Stellungnahme zur Beschlussvorlage Ö23 (StUB: Trassenführung im Bereich Baugebiet 413)

Anlage: Handout des Lokalforums

Lokalforum Büchenbach West / Häusling, 13.09.2022

Variante 1: Auf Adenauerring straßenbündig (Weiterentwicklung der Vorplanung)

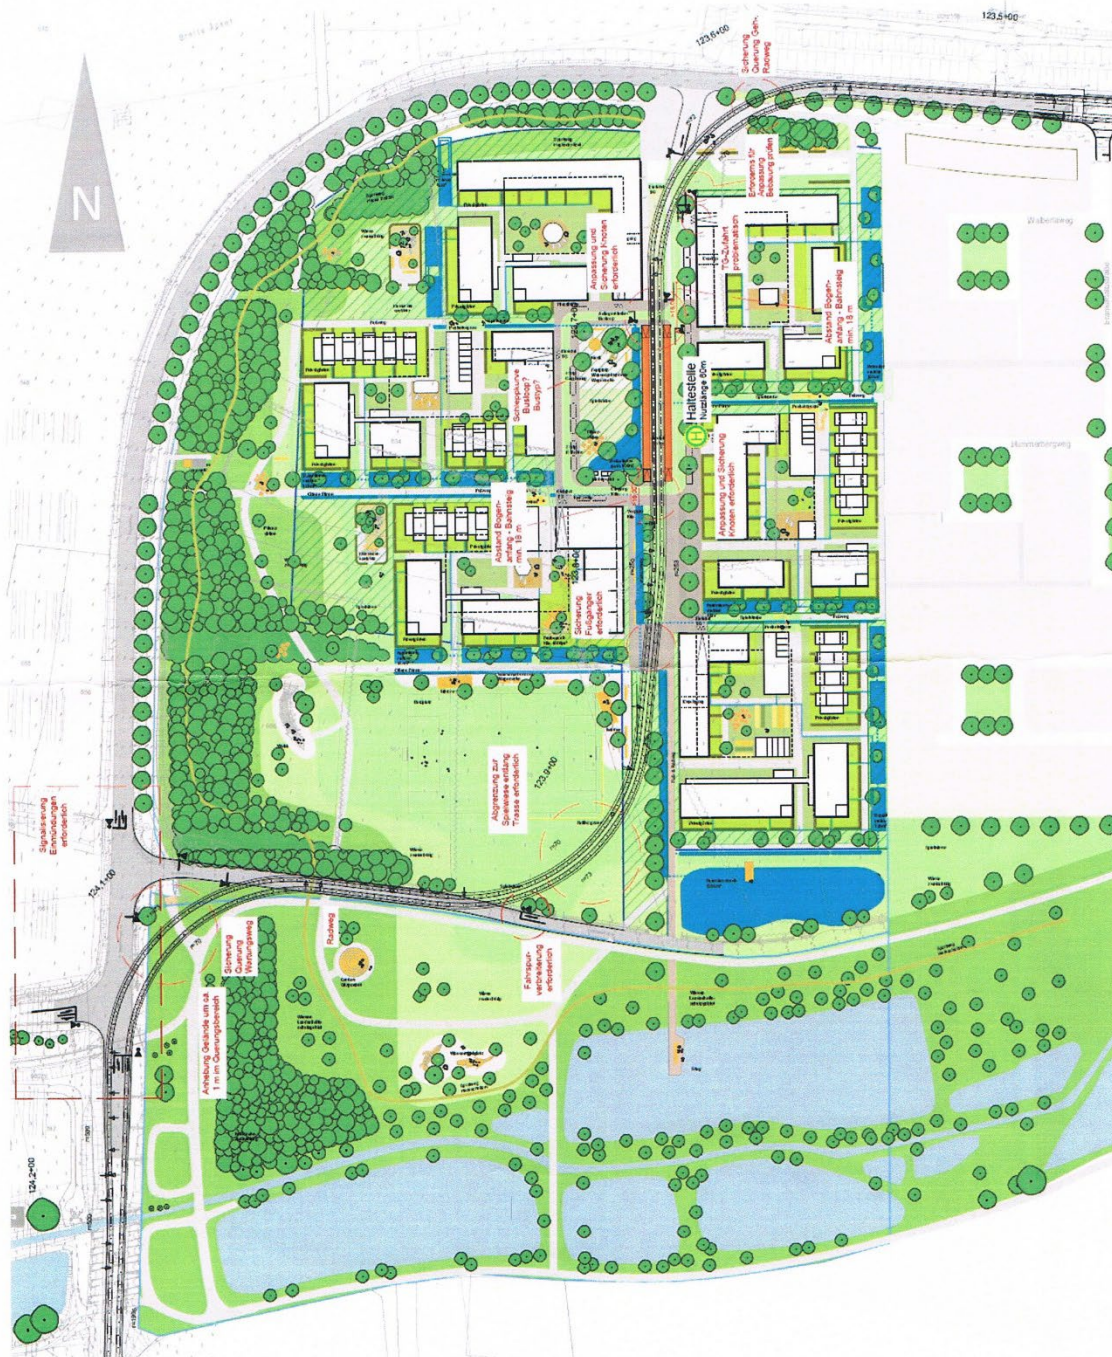
Die Vorlage im UVPa berücksichtigt weder die Bürgermeinung noch die Argumente des Zweckverbandes aus dem Handout des Lokalforums. Es fehlt zudem der Plan der Variante 1, den wir mit dem Handout des Lokalforum dieser Stillsunahme beifügen.

1.) Nur die Variante 1 (Adenauerring) war Bestandteil des Raumordnungsverfahrens. Variante 1 entzerrt die StUB-Planung von der Planung des B413. Variante 2 führt zu Abhängigkeiten.

- 1.) Besser erreichbar für Häusling und nordöstliche Baugebiete (Geschosswohnungsbau B412, nördlich des Adenauerrings)
- 2.) Verlagerung der Haltestelle Büchenbach West nach Nordosten ist nicht signifikant (150 m Luftlinie) und wird von den anwesenden Bürgern akzeptiert
- 3.) Es stehen mehr Flächen im Baugebiet zur Verfügung, wenn die StUB auf dem Adenauerring bleibt. Diese Flächen können für Wohnraum und fürs Sportgelände genutzt werden.
- 4.) Es mangelt in Büchenbach an Sportflächen. Mit der Variante 1 kann diese größer und flexibler gestaltet werden und benötigt keine Verkehrssicherungsmaßnahmen.
- 5.) Die StUB in B413 erfordert die Verkehrssicherung von Rad- und Fußwegen.
- 6.) Der von der Verwaltung ins Spiel gebrachte zentrale Quartiersplatz wird von Bürger eher am Rudelplatz gesehen, wo das Stadtteilhaus entsteht und Einkaufsmöglichkeiten, Restaurants, usw. vorhanden sind.

- Haltestelle „Häusling“ möglich
- Längere Haltestellenaufenthaltszeiten, da zwei Haltestellen („Häusling“ und „Büchenbach West“) zu bedienen sind
- Höhere Fahrgeschwindigkeit (weniger Kurven, größere Radien, weniger querende Fußverkehrsbeziehungen)

- Haltestelle „Büchenbach West“ am Adenauerring für Anwohnende nördlich des Adenauerrings günstiger, für Anwohnende aus Baugebiet 413 etwas ungünstiger gelegen
- Zusätzliche Erschließung durch Haltestelle „Häusling“ eher gering
